CASE / FORD NEW HOLLAND - Serie 40 & 10

Art.nr. 3482 600 105
MF 330

Illustr. 1: 330 mm enkelvoudige membraanveerkoppeling

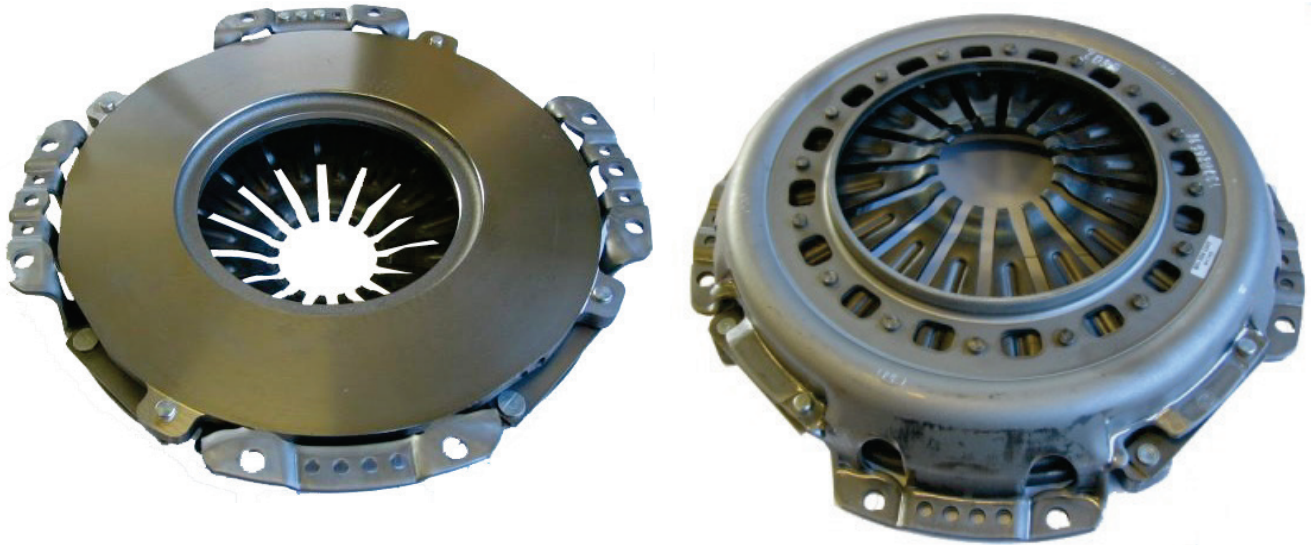
Wanneer de schroefveerkoppeling met 4 hefbomen wordt vervangen door een SACHS-membraanveerkoppeling, vervallen de segmentplaten.

De SACHS-membraanveerkoppeling mag alleen worden ingebouwd met een SACHS- koppelingsplaat (zie tabel).
